**RAPPORT D'ENQUÊTE ET D'AUDIENCE PUBLIQUE**

**RÉAMÉNAGEMENT DE LA ROUTE 157  
À NOTRE-DAME-DU-MONT-CARMEL**

**BUREAU D'AUDIENCES PUBLIQUES SUR L'ENVIRONNEMENT**

J'ai le plaisir de vous remettre le rapport d'enquête et d'audience publique concernant le projet de réaménagement de la route 157 entre Saint-Louis-de-France et Shawinigan-Sud.

### CARTE DE LOCALISATION DES SECTEURS DANGEREUX

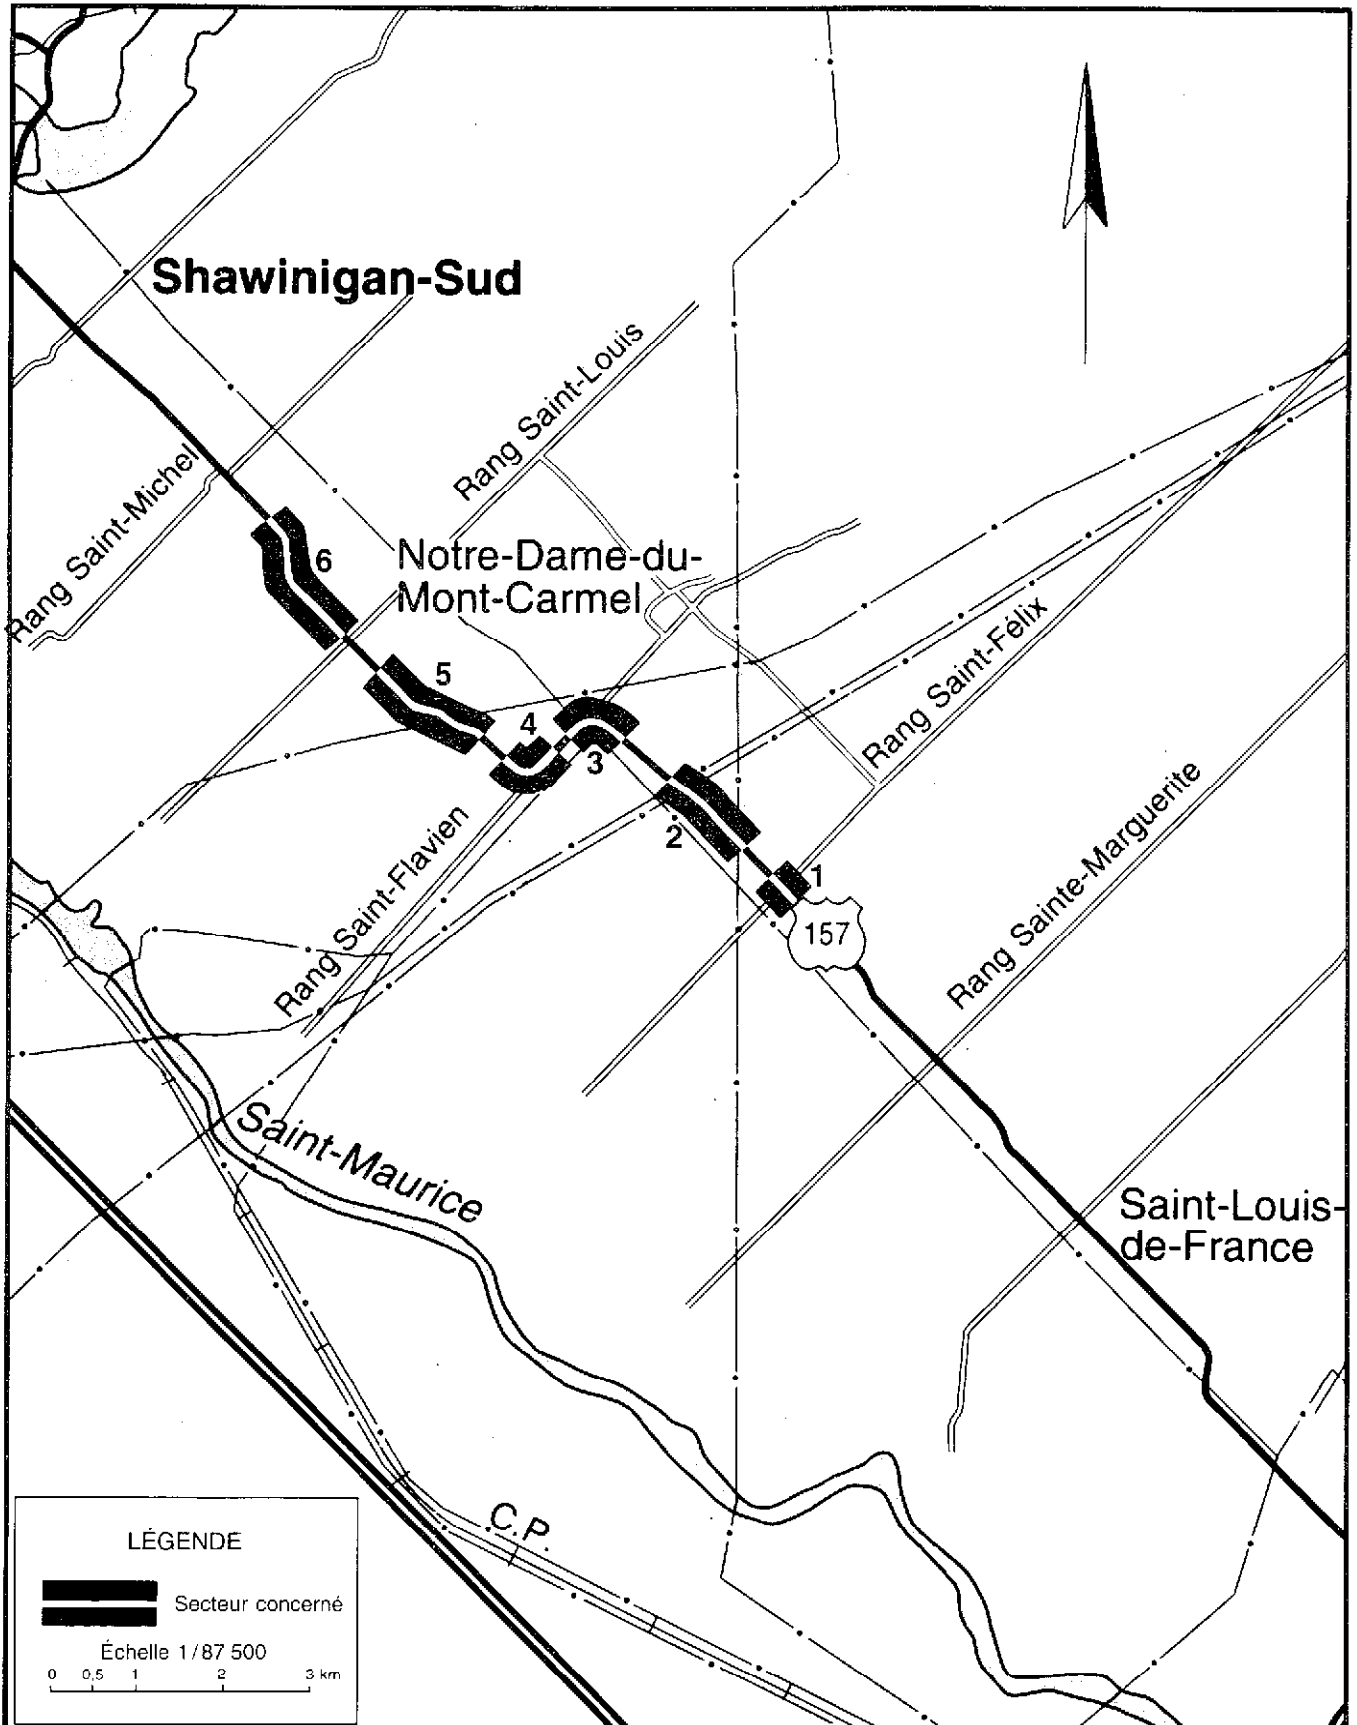
Effectivement, le Centre de loisirs Jacques-Gauthier et un dépanneur sont situés à l'intersection du rang Saint-Louis et de la route 157. Cet endroit est reconnu comme un secteur dangereux (voir figure 2.4, secteur 6). Si la variante C est retenue, le MTQ s'engage à faire les études appropriées et à prendre les mesures qui s'imposent. Elles seraient d'autant plus utiles que la route passerait alors de deux à quatre voies.

**SCHÉMAS DES PROFILS EN TRAVERS, SECTION URBAINE ET RURALE**

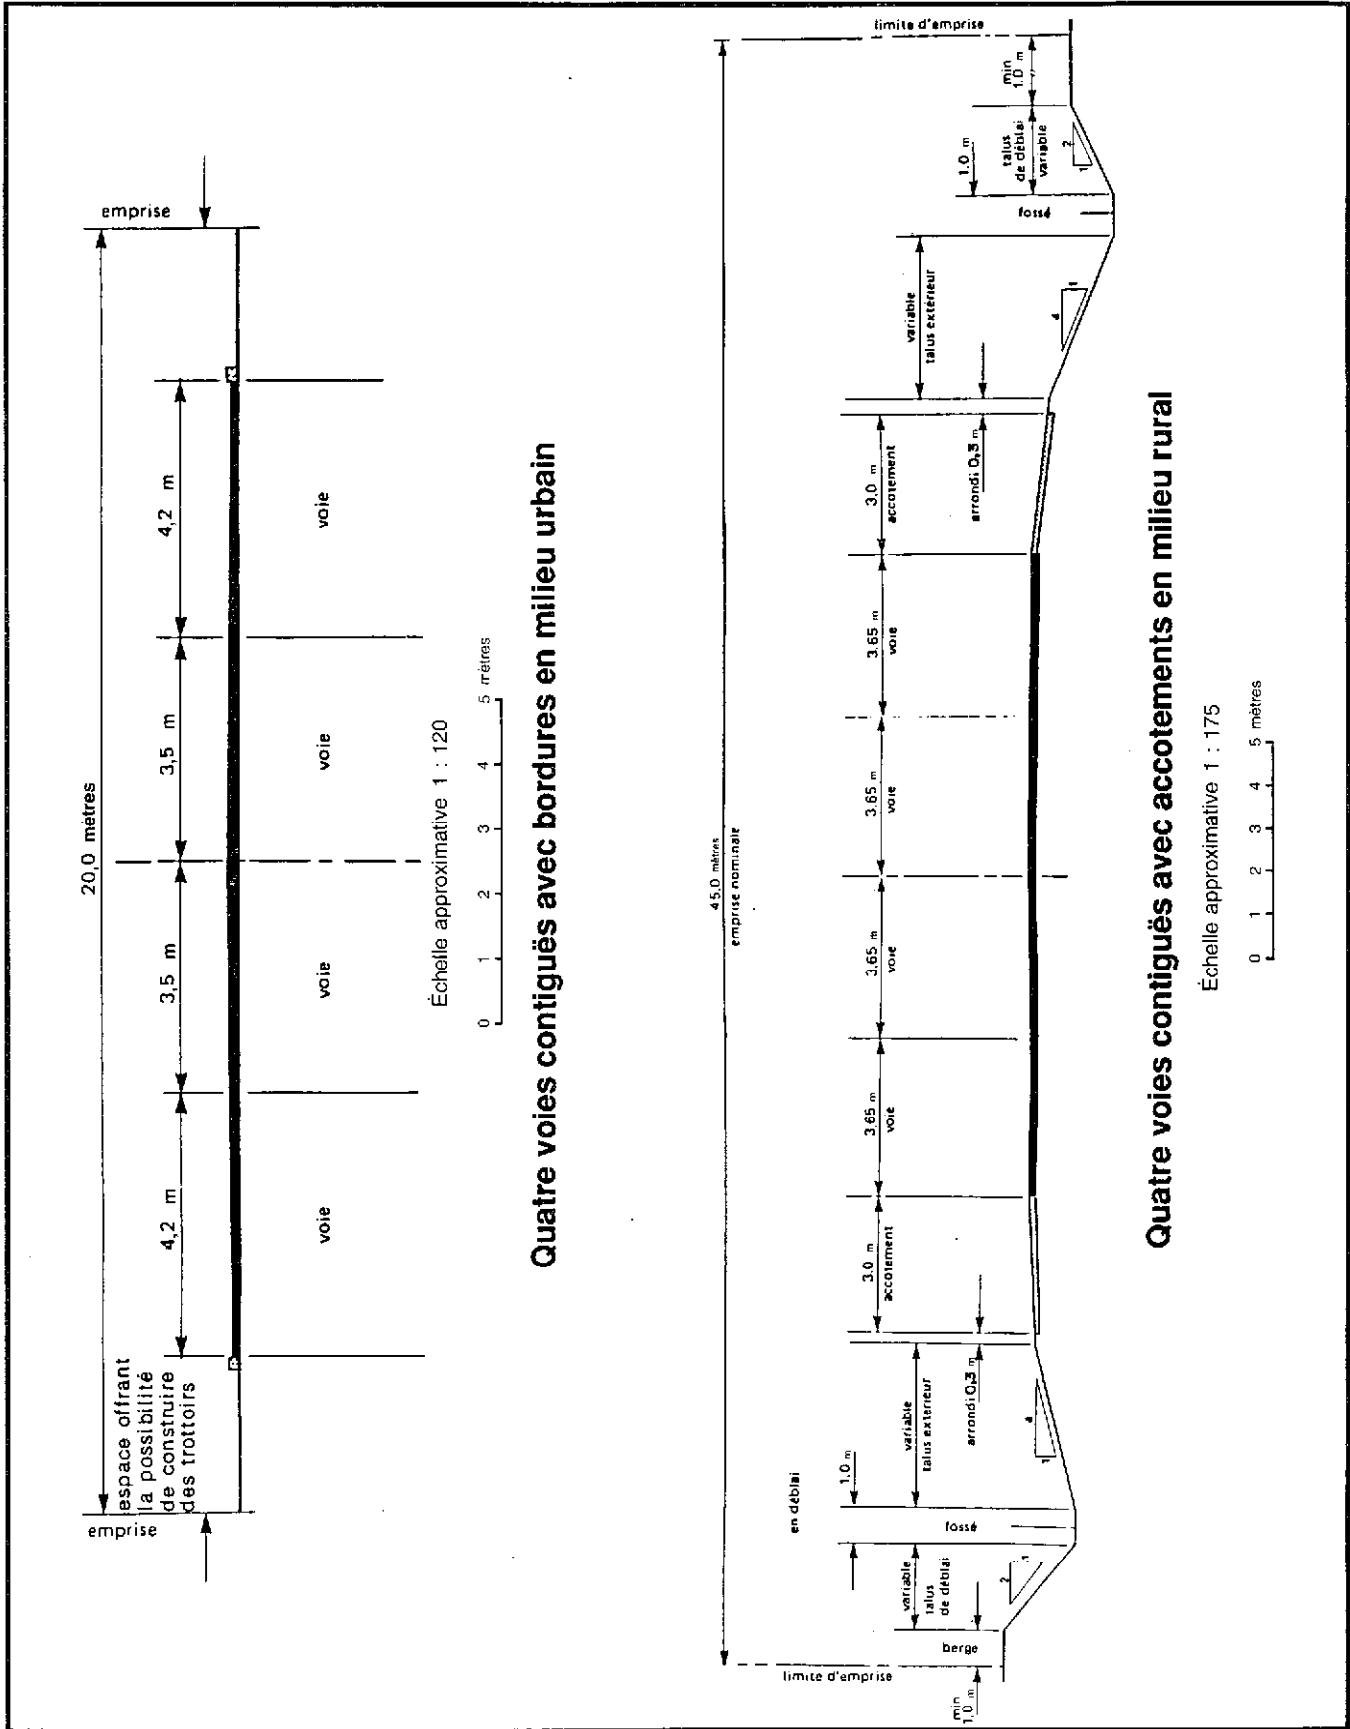
À ce propos, le MTQ fournit les informations suivantes : en milieu urbanisé, on utilise 15,4 mètres pour la construction de la chaussée à l'intérieur de l'emprise de 20 mètres. Il reste donc 2,3 mètres de chaque côté qui peuvent servir pour la construction d'un trottoir d'une largeur de 1,5 mètres. La lisière de terrain résiduelle de 0,8 mètres pourrait selon le MTQ éventuellement servir à la construction d'une piste cyclable (figure 2.7).

**TRACÉ SUGGÉRÉ PAR LA COMMISSION (variante A modifiée)**

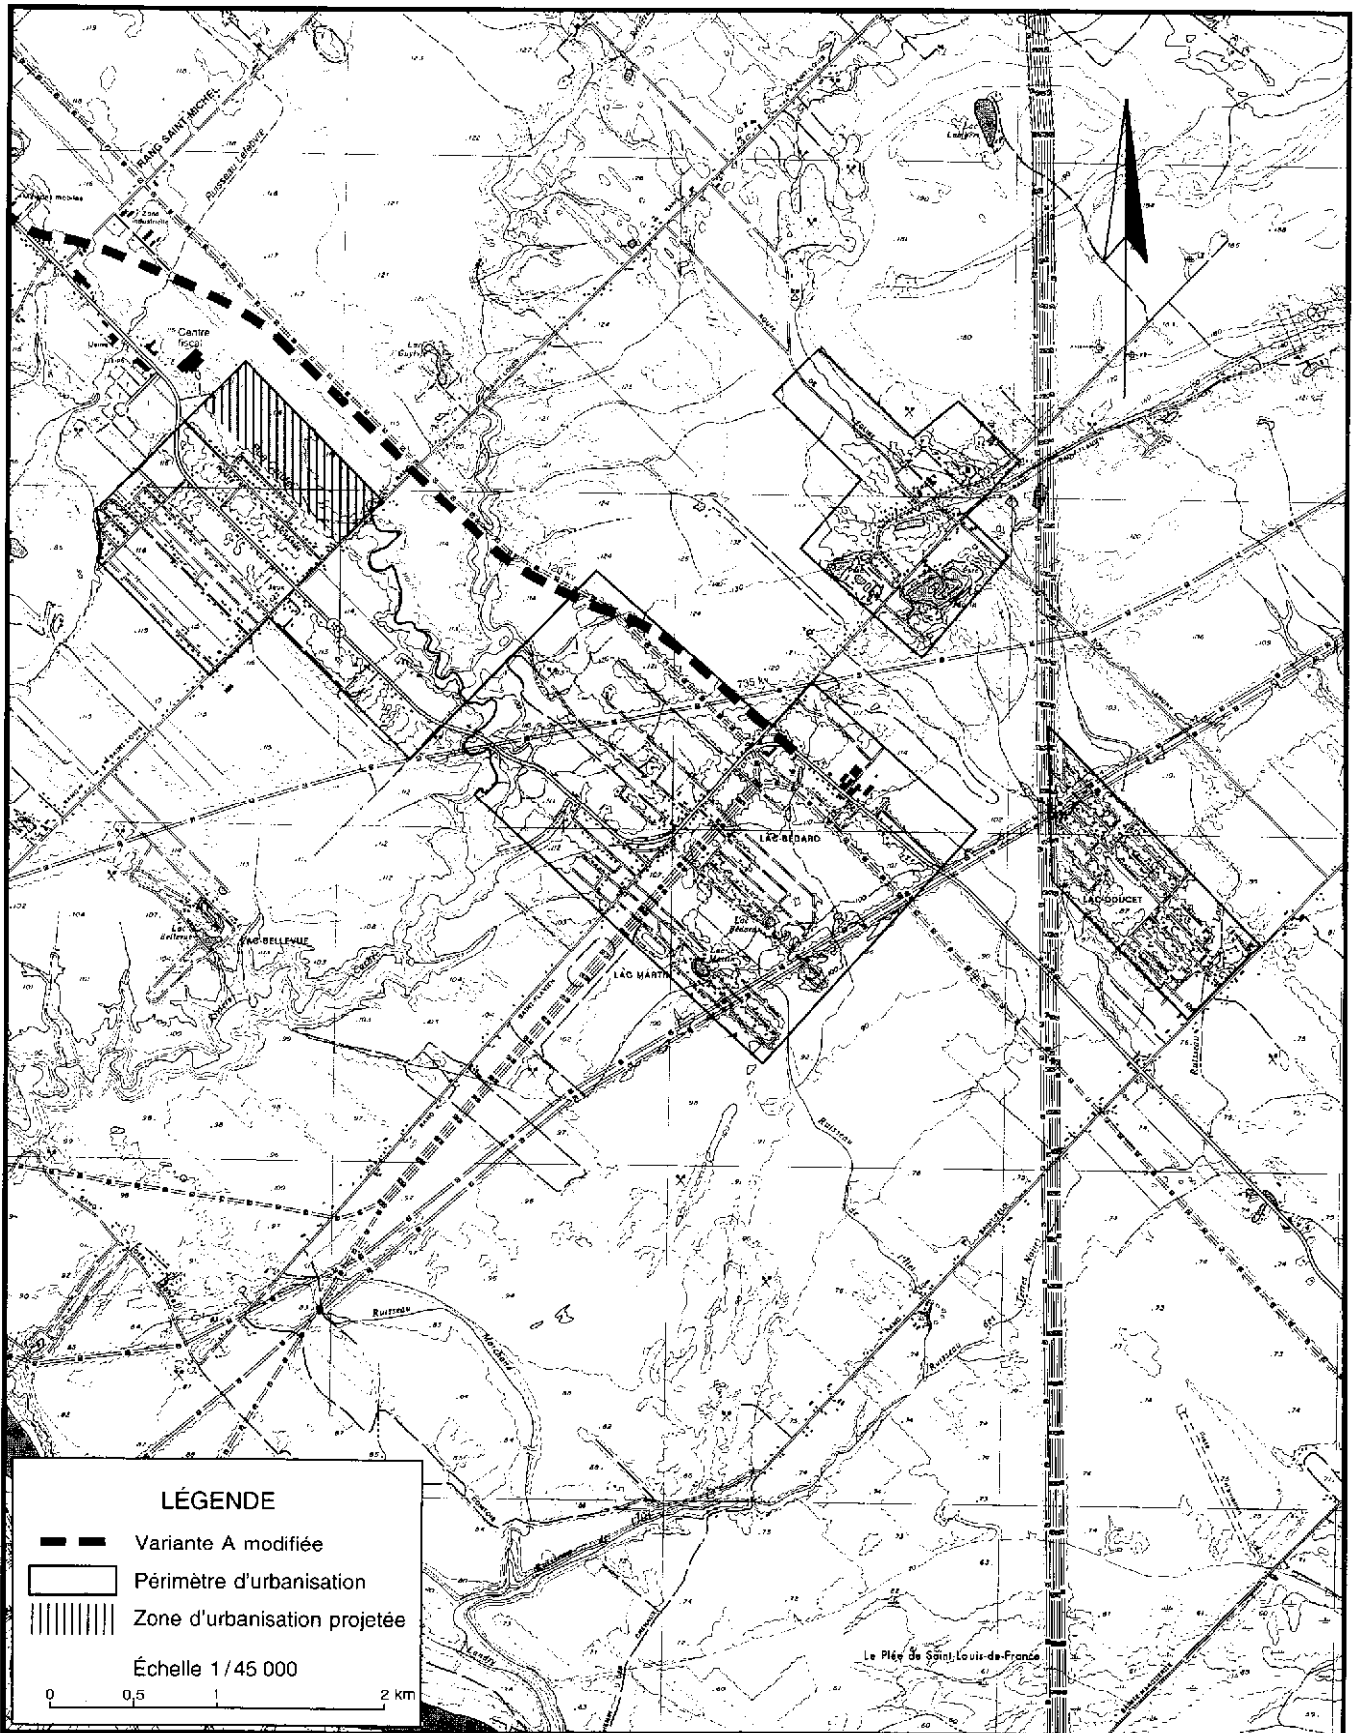
Toutefois, la variante A, telle que proposée par le promoteur, a suscité des inquiétudes, surtout en ce qui a trait à son point de raccord à Shawinigan-Sud. Pour y répondre, la commission suggère une variante A modifiée, tel que présenté à la figure 4.2.

La variante A modifiée se raccorderait à la partie sud de la variante C, à la hauteur de l'intersection est du rang Saint-Flavien. Elle poursuivrait sa trajectoire du côté nord-est de la ligne de transport d'électricité de 120 kilovolts, qu'elle traverserait près de l'endroit où cette ligne bifurque vers l'ouest.

rang Saint-Michel et se raccorderait à la route 157 juste avant le parc de maisons mobiles.

Ce faisant, la variante A modifiée conserverait tous les avantages de la variante A, décrits antérieurement, sans empêcher la construction de la garderie ni perturber le développement résidentiel projeté. L'option retenue par la commission est également étayée par les propos du chapitre suivant, portant sur l'aménagement du territoire.

Le projet de réaménagement consisterait donc à élargir la chaussée à quatre voies dans la moitié sud de la route 157, c'est-à-dire de Saint-Louis-de-France jusqu'à l'intersection est du rang Saint-Flavien, et de là, à construire une voie de contournement jusqu'à Shawinigan-Sud. Cette nouvelle voie contournerait les périmètres d'urbanisation des rangs Saint-Flavien et Saint-Louis, longerait la ligne hydroélectrique de 120 kilovolts, passerait entre le Centre fiscal et la zone industrielle de Shawinigan-Sud et se raccorderait à la route 157 juste au sud du parc des maisons mobiles (figure 4.2).
